监理工程师通知回复单

工程名称：平陆县 100MW 农光互补光伏发电项目

编号：SPEC-JLTZHF-PL-056

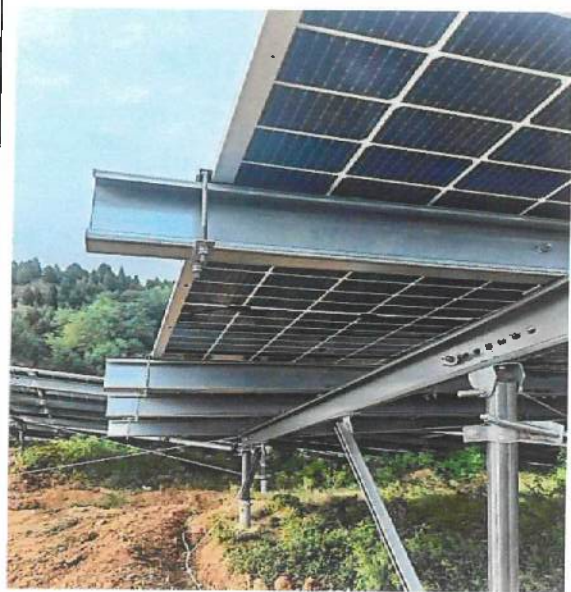
内容：阳朝 26 区支架安装质量检查发现，檩条外端挑出斜梁尺度不均，窜位严重。最大尺寸 1400mm 最小尺寸 600mm 将会导致组件安装受力不均，抗风压能力下降。我方已对外挑斜梁进行调整。

检查结果：

已整改完
